# NLXXXX Shell Express Zandvoort

- Welstandscommissie -

21 November 2019

Aanvraag – Achter- en zijaanzicht

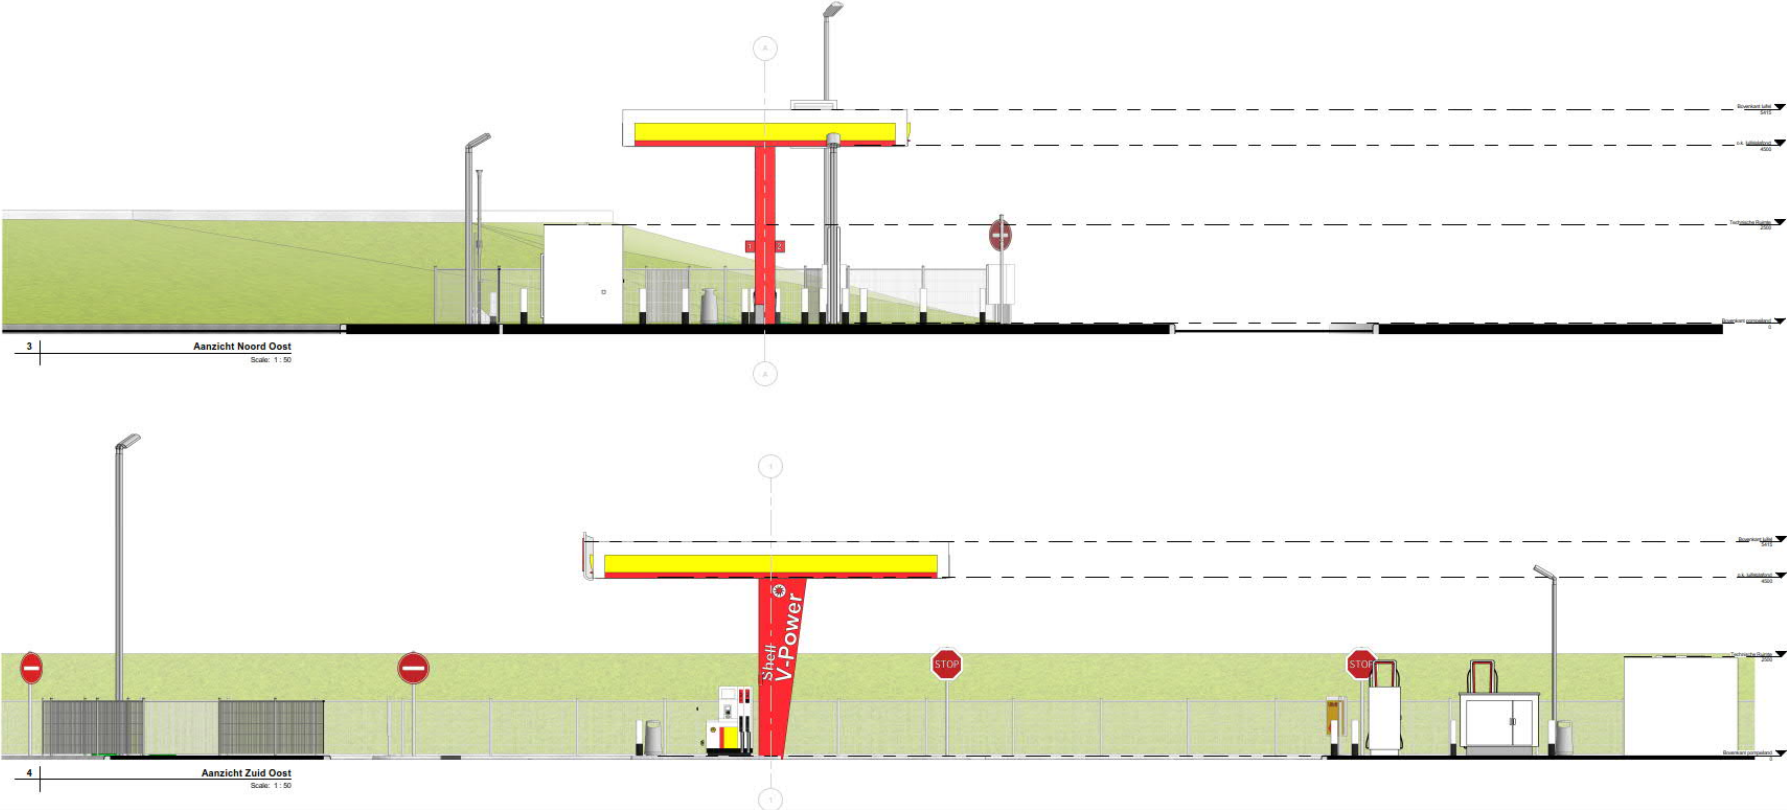
3 Het Shell-embleem steekt boven de dakrand uit. De commissie heeft bij andere tankstations van Shell vastgesteld dat daar het embleem niet boven de dakrand uitsteekt. De hoogte van het embleem moet hierop worden aangepast.

Hiervoor is een verwijzing naar de Shell standaard van toepassing, waarbij de luifel boven de pompeilanden een boeiboordhoogte heeft van 850 mm en het Pecten een maat van 1200x1200 mm. Het steekt 50 mm onder de luifelrand en 300 mm erboven uit. Zie hiervoor onderstaande afbeelding.

Het kan inderdaad zo zijn dat commissieleden bij andere tankstations hebben waargenomen dat het embleem niet boven de dakrand uitsteekt. Dat kan zijn op oudere luifels, vaak in hout geconstrueerd, die bij de destijds grotere overspanning tussen luifelkolommen een hogere constructiehoogte en daarmee een hogere dakrand hebben. Dit is echter niet de standaard.

## Punt 4 hekwerk

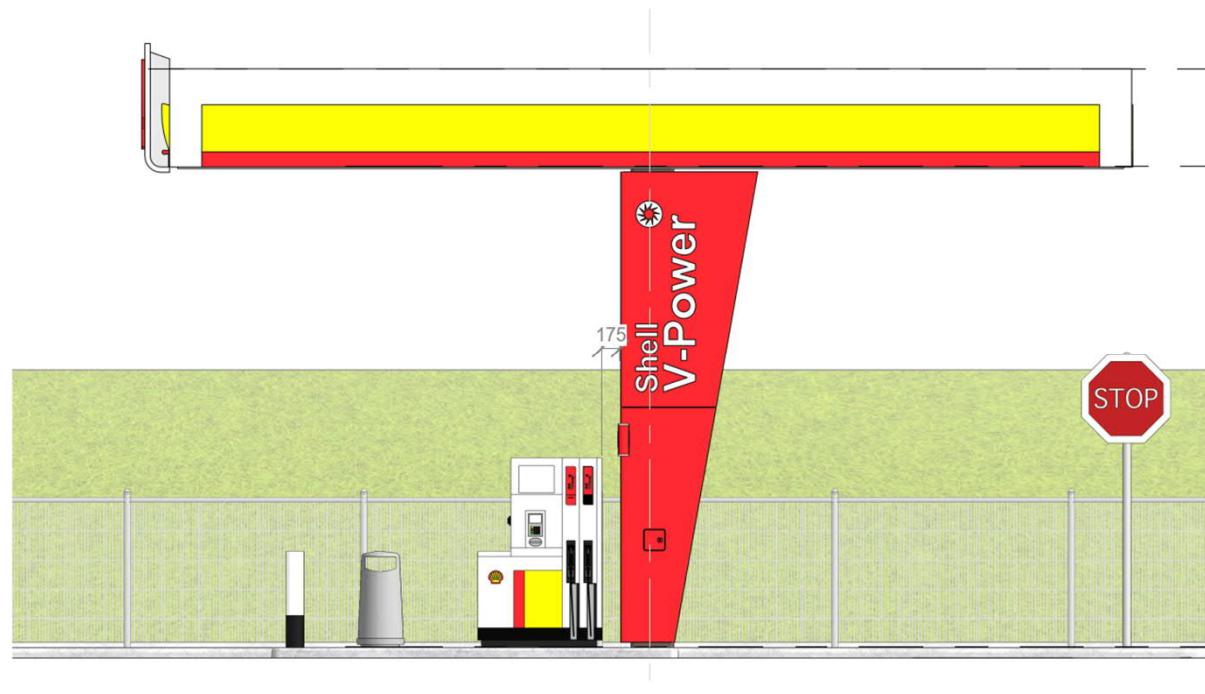
4 Het hek tussen het tankstation en het circuitpark lijkt straks de grens en bouwwerken te volgen en maakt daardoor veel hoeken. Dit maakt het beeld onrustig. Een hek met een vloeiende lijn is rustiger voor het beeld en eenvoudiger te plaatsen. Wij verzoeken u de tekening hierop aan te passen.

Begrijpelijk. Mee eens. Is als zodanig aangepast
